Ändring av detaljplan för fastigheterna Holmen 2 och 3 i Davidshall

Samråd

TILLÄGG TILL PLANBESTÄMMELSER OCH PLANBESKRIVNING

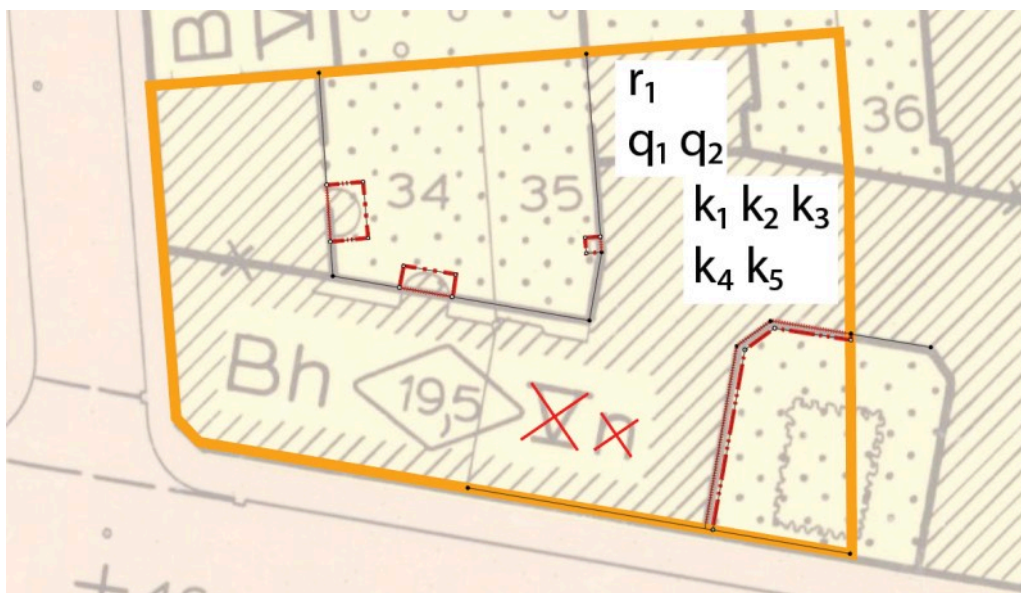
~~n~~ – Förbud mot vindsinredning

~~prickmark - Mark, som inte får bebyggas~~

*Egenskapsområdets geografiska omfattning
justeras för att inte omfatta befintlig huvudbyggnad,
se figur 3-5. Motivet är att göra befintlig bebyggelse
planenlig (PBL 4 kapitlet 5 §).*

*Motivet är att möjliggöra bostäder på vinden.
Ändringen främjar en utveckling av
bostadsbeståndet (PBL 2 kapitlet 3 §).*
